株式会社ミスミ
日本企業体
日本企業体 配線部品事部

「コード集合型・屋外用・シングルモード」 仕様変更のご案内

コード集合型・屋外用・シングルモード

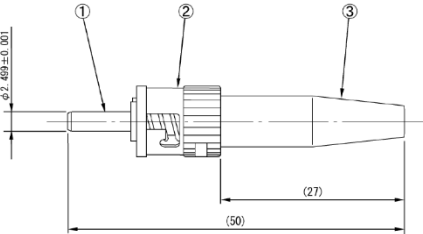
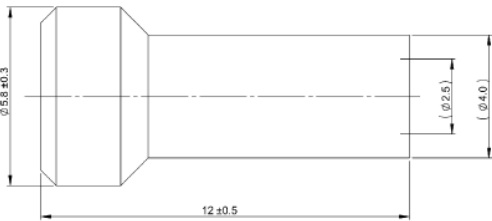
下記のとおり「コード集合型・屋外用・シングルモード」の ST コネクタ現行メーカーの生産終了に伴い他メーカーST コネクタへ商品仕様を変更いたします。

現行品	仕様変更後
外観参考 イメージ		
相違点	キャップ色：黒 ブーツ材質：ゴムブーツ	キャップ色：白 ブーツ材質：プラスチックブーツ (スリット入)
寸法		
寸法 注釈	①フェルール ②カップリング ③ゴムフード	①フェルール ②カップリング ③プラスチックブーツ
キャップ 寸法

部材変更後の性能差異はなく、同等品としてご使用いただけます。
